Oggetto: **[ID: 8871]** Progetto di un impianto agrovoltaico, costituito dall'integrazione tra un impianto fotovoltaico e un impianto olivicolo super-intensivo, della potenza di 14,51 MWp, da realizzarsi nel comune di Veglie (LE), in Loc. Masseria Gantalupi, e delle relative opere di connessione alla RTN, ubicate nel Comune di Salice Salentino (LE).

Proponente: FLYNIS PV 7 S.r.l.

Procedura: VIA nell'ambito PNIEC-PNRR ai sensi dell'art. 23 del D.lgs. 152/2006.

Parere tecnico istruttorio della Soprintendenza Speciale per il PNRR.

Fig 1. Immagine estratta dall'elab _Relazione Sintesi non Tecnica – localizzazione intervento e cavidotto (ROSSO: impianto; BLU: connessione; GIALLO: area consegna)

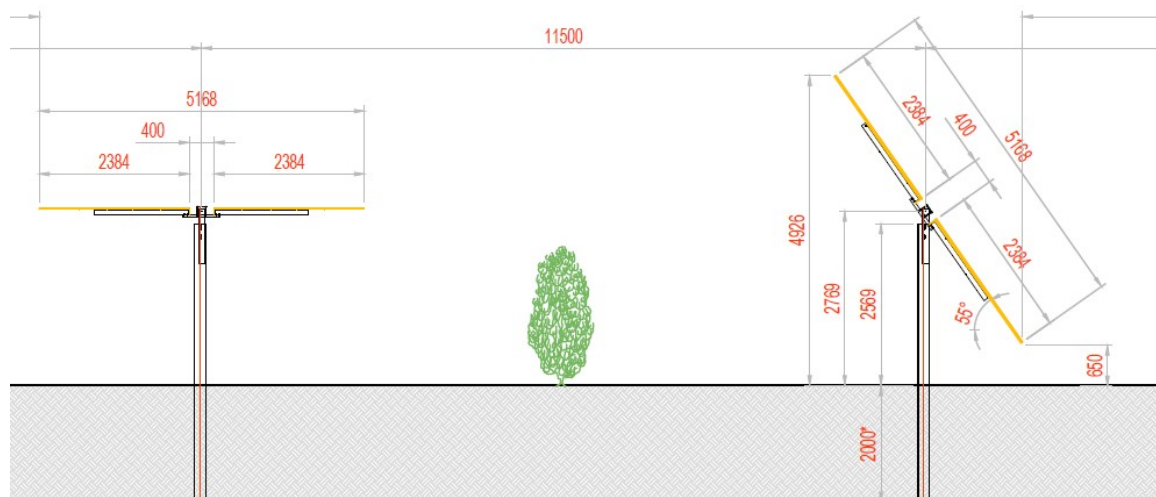
Per l'impianto dei tracker di altezza massima 4,926 m e loro messa in opera, si rileva che la posa in opera della struttura viene descritta dal proponente in due elaborati progettuali in maniera differente e in parte è contraddittoria.

Nella relazione *Sintesi non Tecnica* dell'intervento nel merito si specifica che:

"(...) I moduli fotovoltaici saranno installati su apposite strutture metalliche di sostegno tipo tracker fondate su pali infissi nel terreno (cfr. Sintesi non Tecnica _MG_VIA_R02_Rev0).

Nell'elaborato *Relazione Descrittiva Generale* si specifica che:

"(...) Durante la fase esecutiva, sulla base della struttura tracker scelta, saranno definite le fondazioni e scelta la soluzione tecnologica di fondazione più adatta (...)" (cfr. Relazione descrittiva generale _MG_VIA_R03_Rev0).

Fig 3 Immagine estratta dall'elab- *Relazione Sintesi non Tecnica*– fig 5.2 tipologia del filare di mitigazione

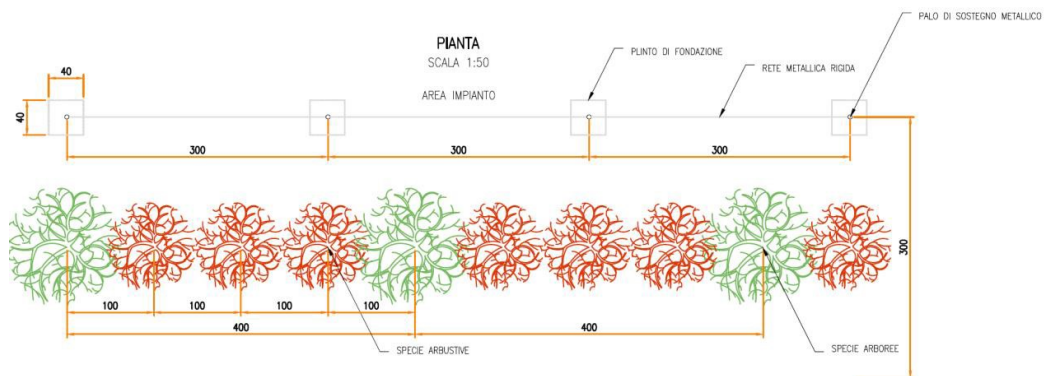
- **opere di mitigazione a verde** che prevedono la realizzazione di una quinta arboreo arbustiva posta lungo tutto il lato esterno della recinzione, l'intenzione progettuale è di replicare un'area di macchia mediterranea spontanea ma al tempo stesso funzionale alla mitigazione dell'impatto visivo evitando fenomeni di ombreggiamento nel campo fotovoltaico, **il tutto inserito nella trama agraria del contesto paesaggistico esistente**. (cfr. ela. *Relazione descrittiva generale_VIA_R03_Rev0*). Le essenze saranno disposte secondo uno schema modulare. Il filare sarà composto da una specie ad alto fusto alternata a tre differenti specie arbustive, le piantumazioni saranno distanziate l'una dall'altra di 1 metri.

Fig 6 Localizzazione dell'impianto con evidenziati in rosso, giallo e verde gli altri impianti FER nell'AVI, in azzurro l'impianto in oggetto, individuato con un cerchio bianco – elab SABAP BR-LE

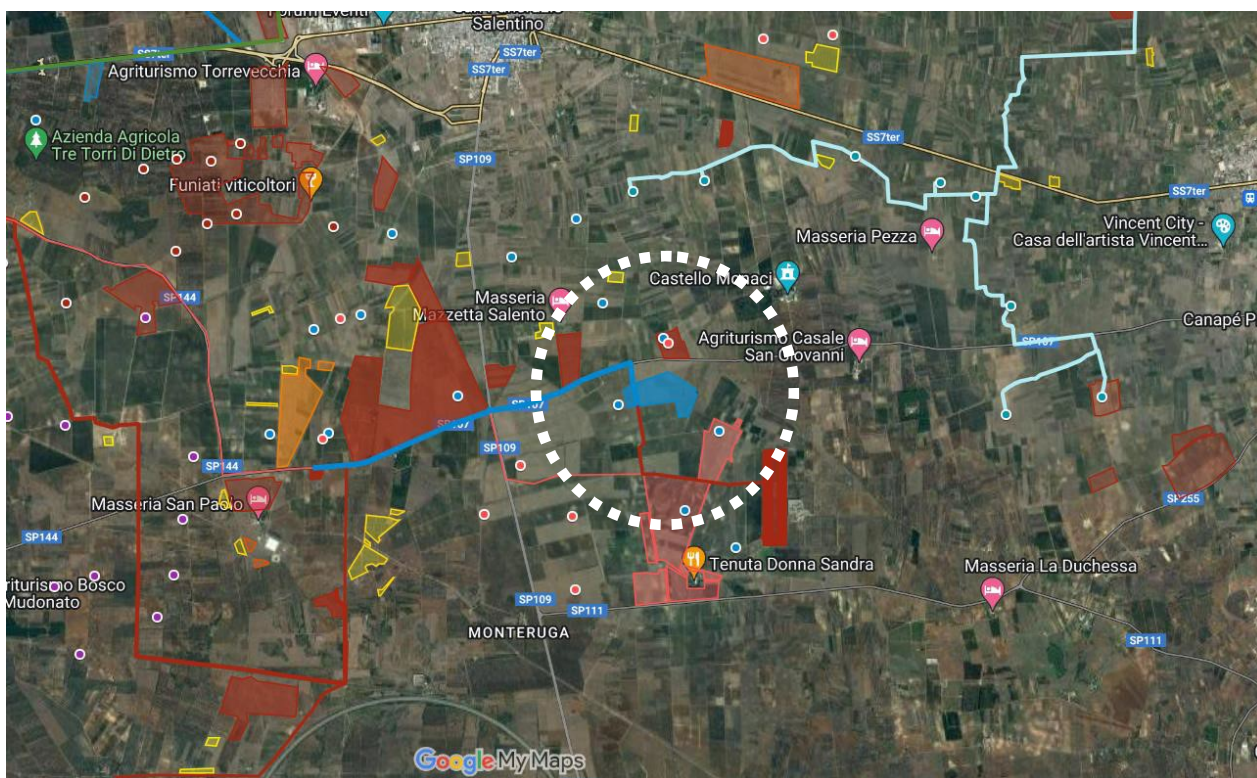
Quanto rilevato è supportato, oltre che dall'anagrafica FER, anche dalle mappe sotto riportate elaborate dalla SABAP BR-LE e dalla scrivente SS-PNRR, con i dati in continuo aggiornamento, nelle quali sono graficizzati gli impianti – eolici, fotovoltaici e agrovoltaici – realizzati (in giallo), autorizzati (in verde) e in corso di istruttoria (in rosso) (cfr fig.6).

I suddetti impianti sono considerati anch'essi detrattori del paesaggio, in quanto hanno già comportato un elevato consumo di suolo e una rilevante trasformazione della texture agricola tutelata dal PPTR.

Fig 7 Elaborazione della SS-PNRR con evidenziato in blu l'ambito definito dalla DD 162/2014

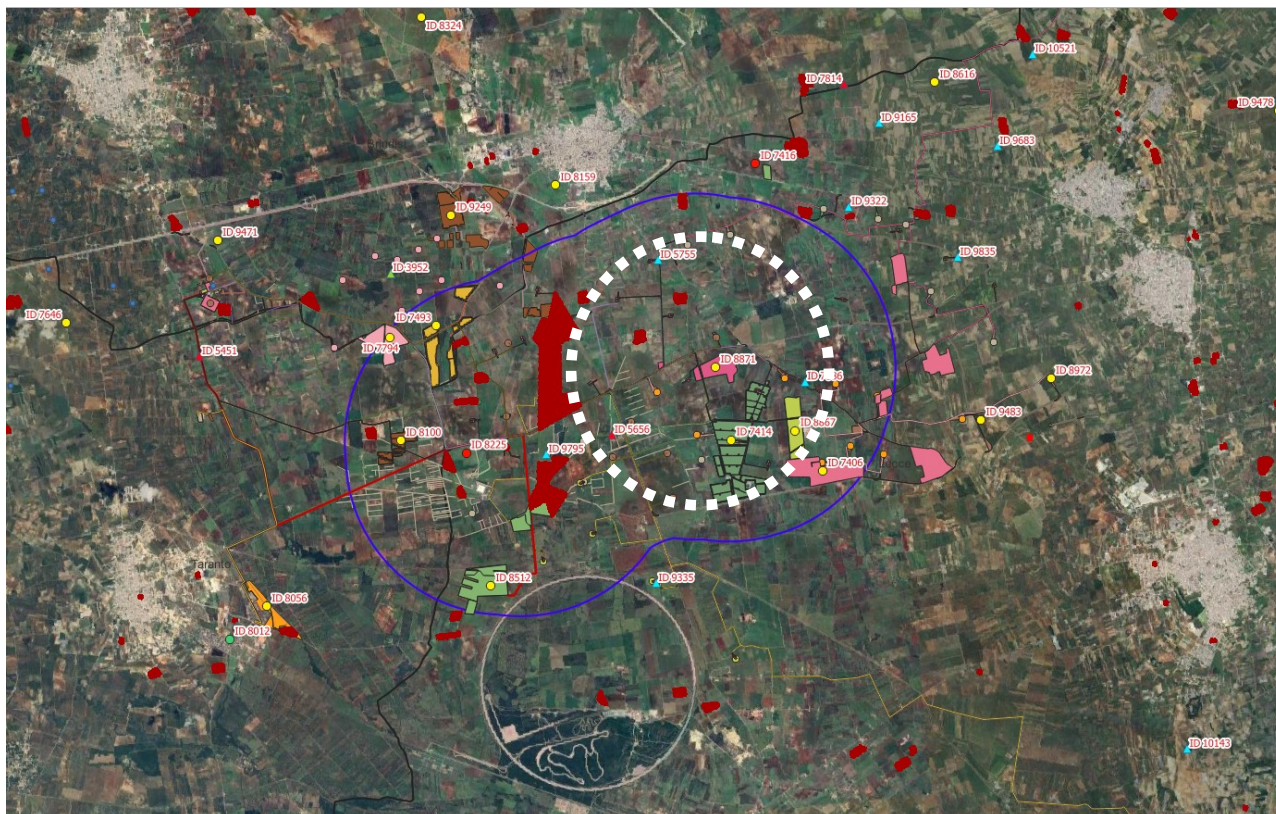
In particolare, i lotti d'impianto: A, B risultano in prossimità con campi, anch'essi posti su aree agricole, interessati da altri procedimenti in atto o conclusi per la realizzazione di campi impianti fotovoltaici e in particolare:

Fig 7 estratto da elab *Integrazione Impianto Fotovoltaico – Olivicolo Intensivo 2983_5070_MG_VIA_T17*

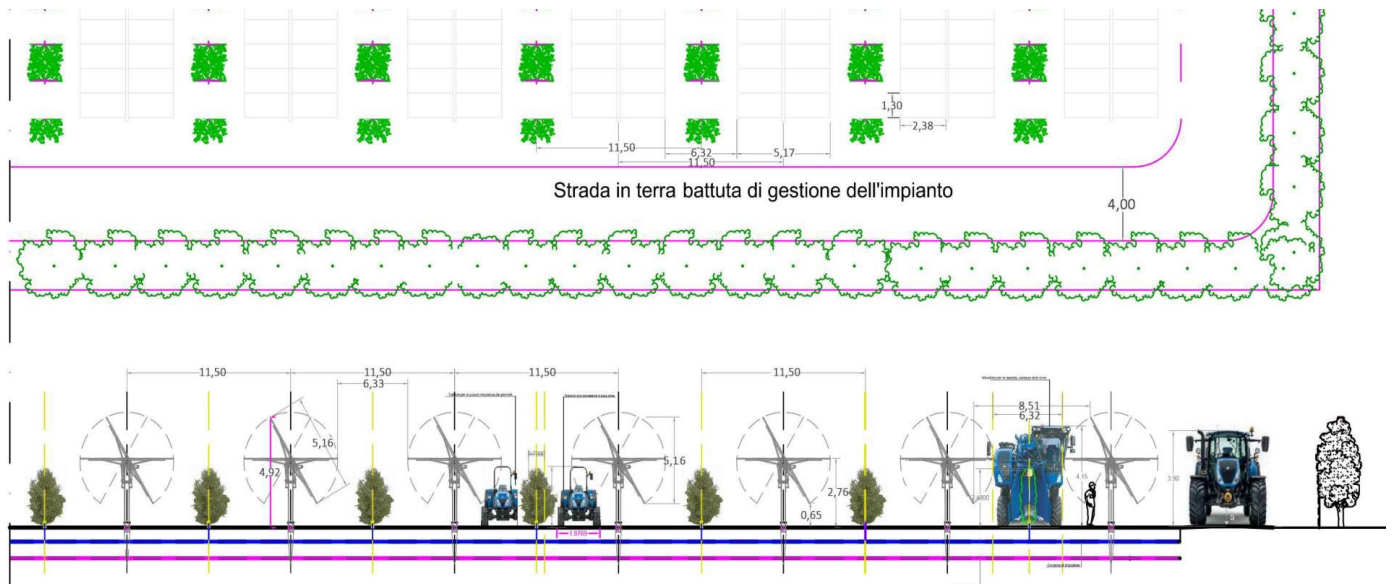
Si veda in particolare l'imponente stravolgimento dei rapporti di scala (oltre che di uso del suolo) in corso tra la texture agricola storica e nuova e diversa texture degli impianti e delle loro reti di connessione, molto evidente dalla rappresentazione planimetrica in foto inserimento.

In merito a questa soluzione progettuale si evidenzia che lo stesso Ministero dell'Ambiente e della Sicurezza Energetica cataloga come *sussidio ambientalmente dannoso l'impianto della suddetta cultivar: "Tuttavia, la misura incentiva un reimpianto con piante tolleranti al batterio che favorisce una riduzione di diversità di specie esponendo le stesse a nuove epidemie in futuro. L'obiettivo dovrebbe essere quello di diversificare in termini genetici per minimizzare il rischio futuro. Per approfondimento, si veda il capitolo 4 su biodiversità"*. (cfr. *"Catalogo dei sussidi ambientalmente dannosi e dei sussidi ambientalmente favorevoli 2018 articolo 68 della legge 28 dicembre 2015, n. 221 - Disposizioni in materia ambientale per promuovere misure di green economy e per il contenimento dell'uso eccessivo di risorse naturali"*, p.148)
